变更通知

PCN 编号:	LNC170501	PCN日期:	2017-5-24
联系人:	袁庆涛	联系电话:	0833-2150227
变更主题:	SMAFL与SMBFL产品改进		
计划出货时间:	1-Sep-17		
可提供样品时间:	24-May-17		
最终变更时间:	25-Aug-17		
关键变更:	管脚

改进前后端面露铜面积比较:

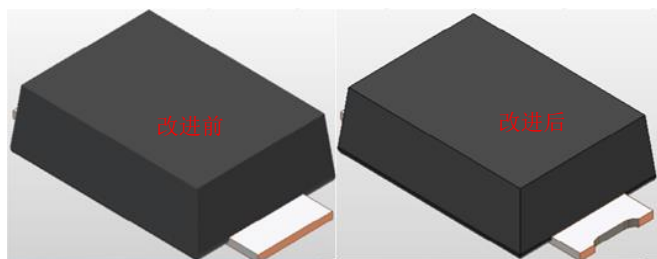
为了提高产品的可焊性在管脚两端增加缺口设计

在管脚两端增加缺口可以减少管脚端面的露铜面积（原管脚切断面未电镀，增加缺口后，缺口部分有电镀，即增加切断面的电镀面积减少露铜面积），进而提高产品的可焊性。
